Umweltforum \* Käfertaler Str. 162 \* 68167 Mannheim

Mannheim, den 29.01.2024

**Stellungnahme zum Planfeststellungsverfahren „Umbau und Kapazitätserweiterung Käfertal Bahnhof und Betriebshof“ AZ: RPK17-3826-10/5/5**

Abb: Ausschnitt aus dem Übersichtplan (oben) und der Legende dazu (unten)

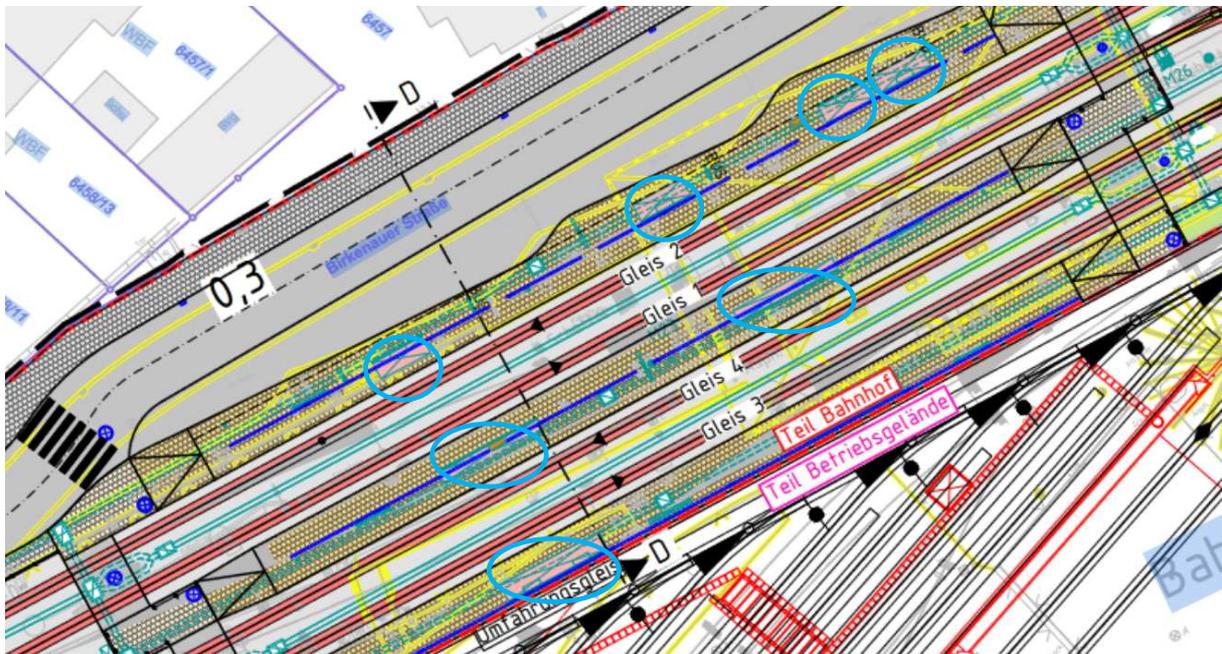
Zukünftig sind lt. den Plänen nur wenige kleinere Fahrgastunterstände an den Straßenbahn- und Busbahnsteigen vorgesehen (siehe Ausschnitt, mit türkisfarbenen Kreisen hervorgehoben):

Die geplanten kleinen Überdachungen auf den Bahnsteigen sind für diesen wichtigen Umsteigepunkt und den erwarteten Fahrgastzuwachs nicht ausreichend und bedeuten eine Verschlechterung des ÖPNV-Angebotes. **Auch vermissen in den Unterlagen Hinweise auf die erwarteten Nutzerzahlen (Fahrgäste, Umsteigezahlen) als Planungsgrundlage.**

Abb: links: Planung neu, rechts: Bestand

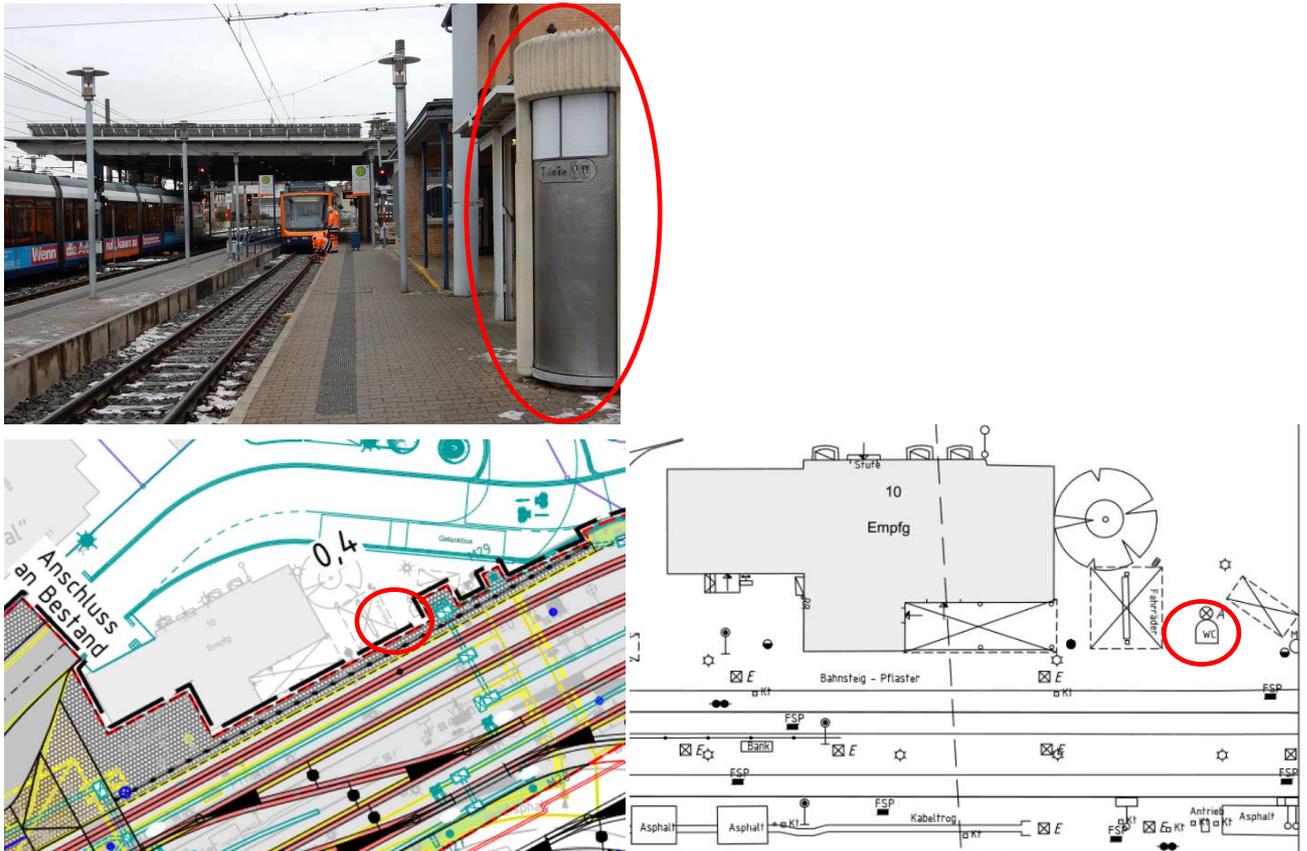
Unklar ist, ob die öffentliche WC-Anlage nördlich des Empfangsgebäudes (siehe Foto) für Fahrgäste erhalten bleibt. Dazu finden sich weder im Erläuterungsbericht noch in den Plänen Hinweise. Eine WC-Anlage für Fahrgäste sollte an diesem wichtigen Knotenpunkt unbedingt angeboten werden.
